新竹縣政府工程查核代表照片表

工程名稱:新竹縣立竹東國民中學第三期校舍改建工程

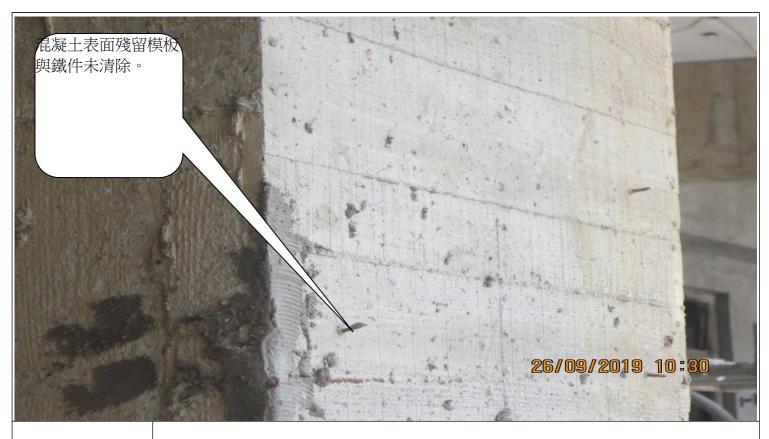
會議室混凝土蜂窩與觀景台左側翼牆混凝土蜂窩未處理請確實修補改善。

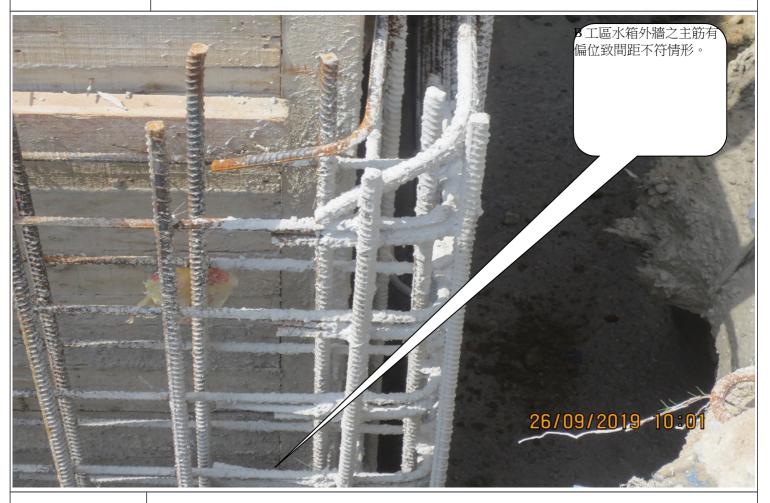
說明 混凝土表面殘留模板與鐵件未清除。

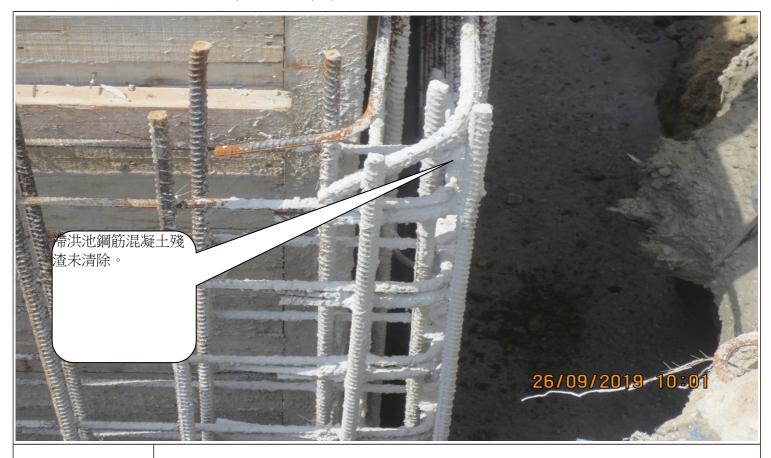
說明B工區水箱外牆之主筋有偏位致間距不符情形。

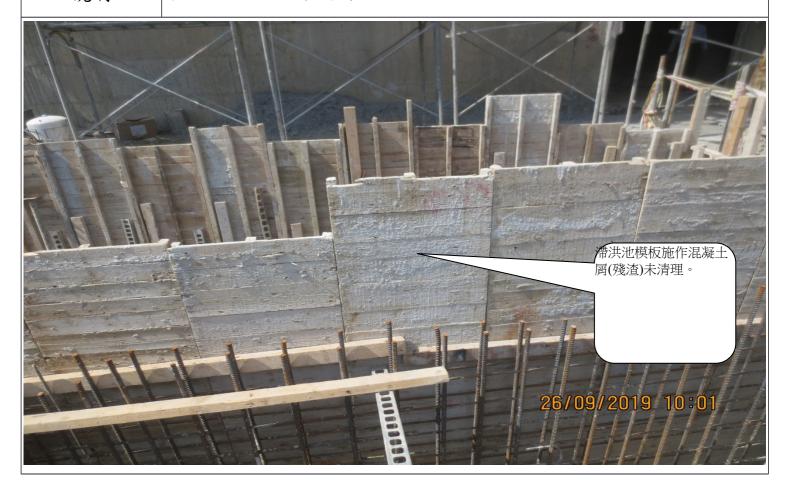
說明 滯洪池鋼筋混凝土殘渣未清除。

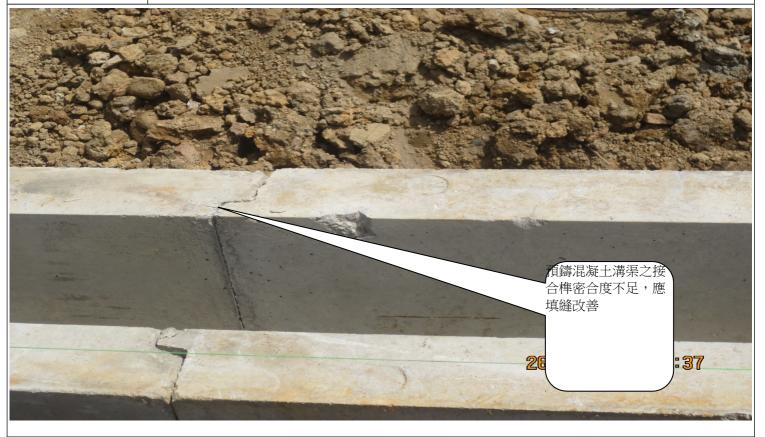
A 工區三樓一根抿石子柱的割縫處稍有未呈垂直線型情形及有鐵件,因位於明顯走道之處,應改善。
